**OGGETTO: OSSERVAZIONI AL PROGETTO DI PISTA CICLABILE DI VIA MONTESCUDO
TRATTO FINO A GAIOFANA**

ASPETTI GENERALI

Foto Esempi

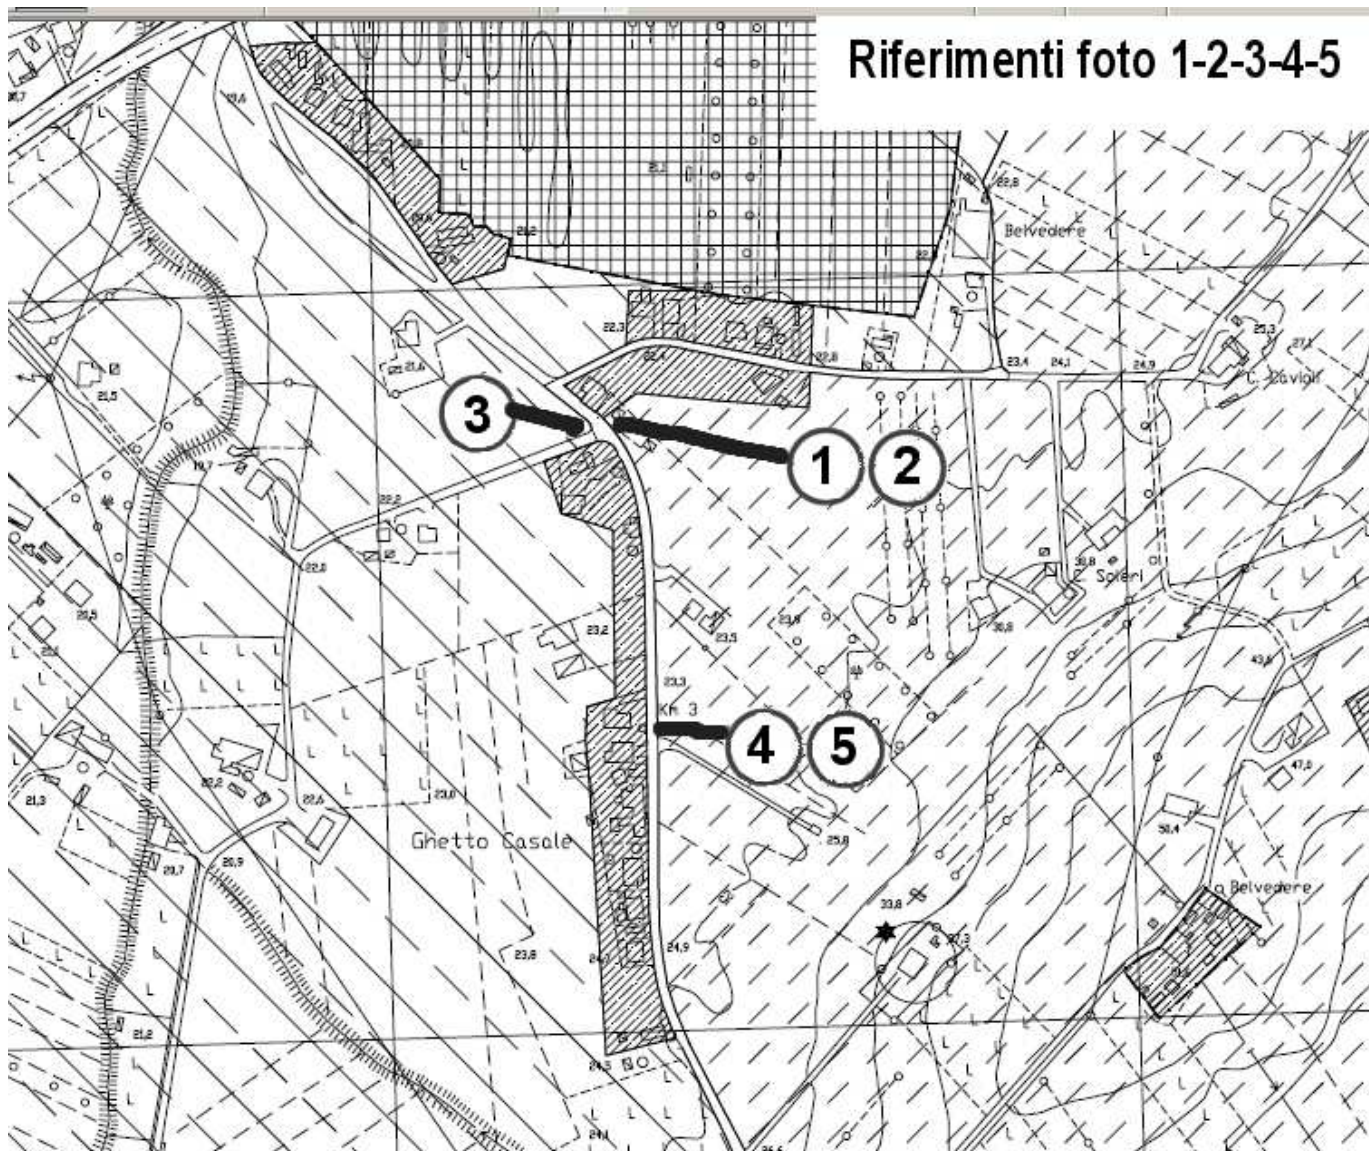
Salvagente

Zebratura Bianca su Sfondo Rosso per rendere più visibile l'attraversamento

La pista ciclabile ha la precedenza rispetto i veicoli a motore e presenta continuità
